Mission régionale d'autorité environnementale

**Avis sur le projet de Révision allégée n°2
du plan local d'urbanisme intercommunal (REVPLUi)
de la Communauté de communes de la Vallée de Villé (67)**

N° réception portail : 0014349/AP PP

Figure 2: Modifications du règlement graphique liées à la REVPLUi allégée n°2 -Source : dossier du pétitionnaire.

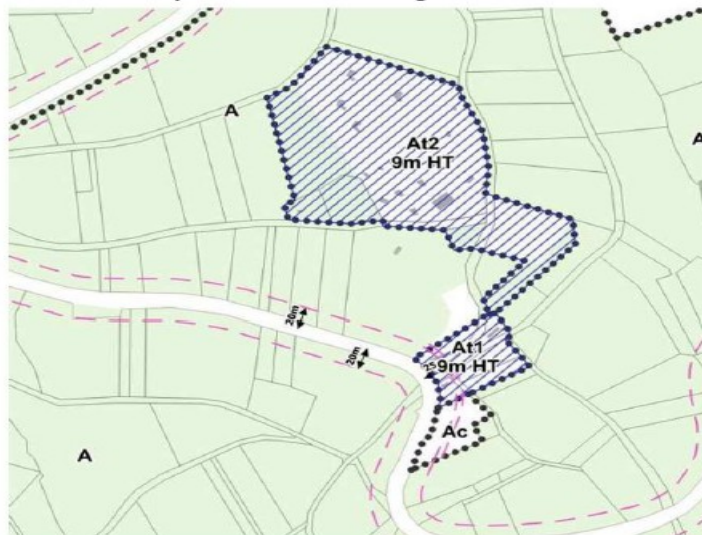
Pour une bonne compréhension du dossier, ***l'Autorité environnementale (Ae) recommande à la collectivité de préciser la dénomination des secteurs At1 et At2.***
